CONSORCIO ADMINISTRADORES JAA 2024

CA-286-0097-0224-24

REFERENCIA: Contrato No. 1986 de 2024, cuyo objeto es "ADMINISTRACIÓN VIAL DE LAS CARRETERAS NACIONALES A CARGO DE LA DIRECCIÓN TERRITORIAL MAGDALENA, GRUPO AMV 2 LOTE 2".

Asunto: RESPUESTA OBSERVACIONES INVENTARIO DE PUENTES

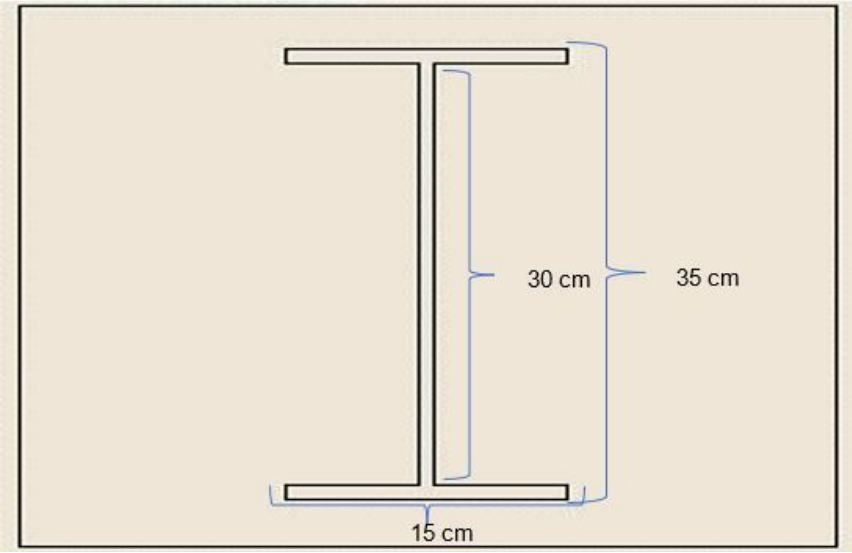
1.1. **El punto 6.16: El número de vigas registrados es consistentes:**

En la Luz No. 1 del puente contiene 3 vigas, en donde se observará en el registró fotográfico que se adjuntará en el archivo de fotografías en la carpeta Luz No. 1.
En la Luz No. 2 del puente contiene 5 vigas metálicas en donde se observará en el registró fotográfico que se adjuntará en el archivo de fotografías en la carpeta Luz No. 2.
En la Luz No. 3 del puente contiene 3 vigas, en donde se observará en el registró fotográfico que se adjuntará en el archivo de fotografías en la carpeta Luz No. 3.

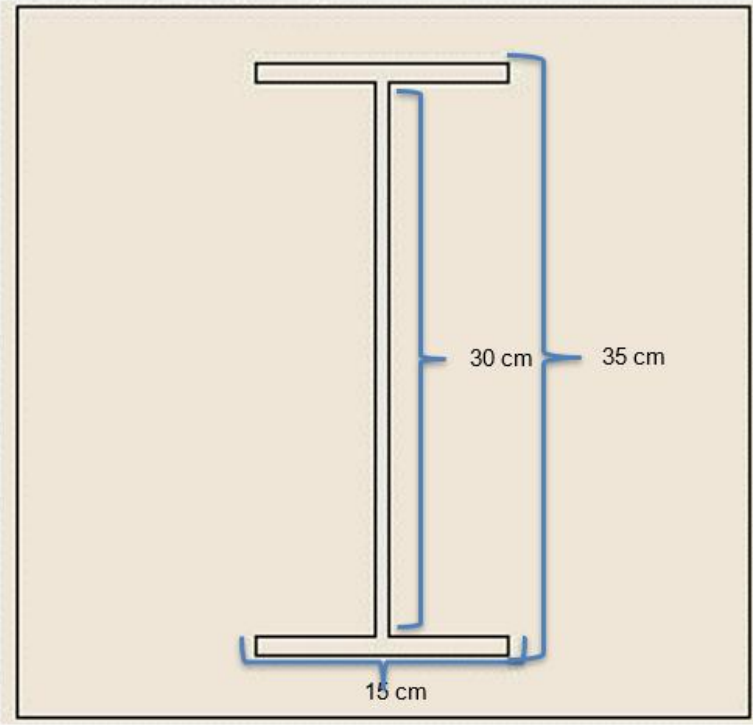
1.3. En los puntos 6.18 y 6.19: Se registran secciones transversales de las vigas en centro luz y apoyos:

La Longitud de la viga transversal es de 32,8 metros

Observar el registro fotográfico en la carpeta Luz No. 2

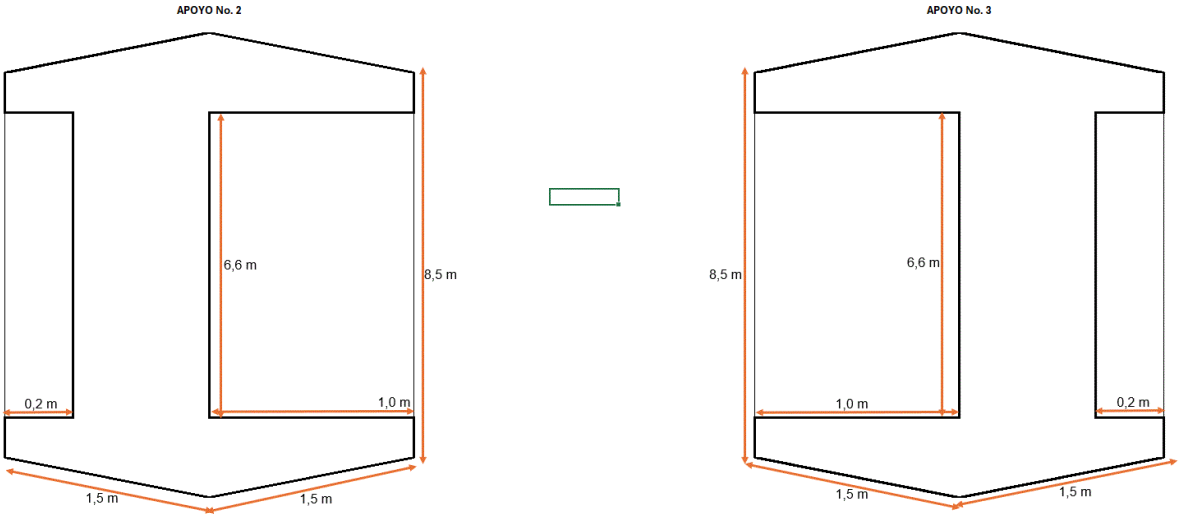
1.4. El punto 6.20: las secciones de transversales de vigas registradas son consistentes:

VISTA SUPERIOR

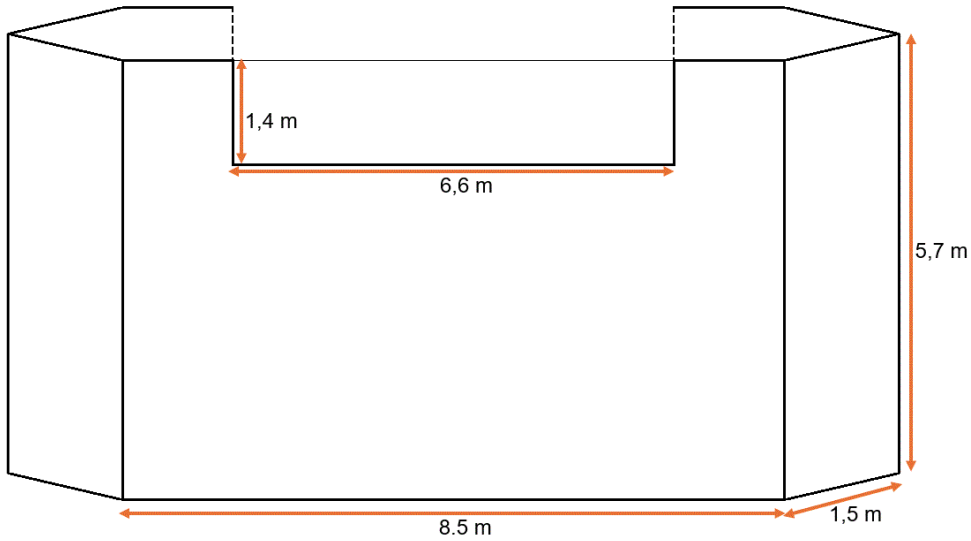
1.5 El punto 8.6: Se registran dimensiones generales de los apoyos:
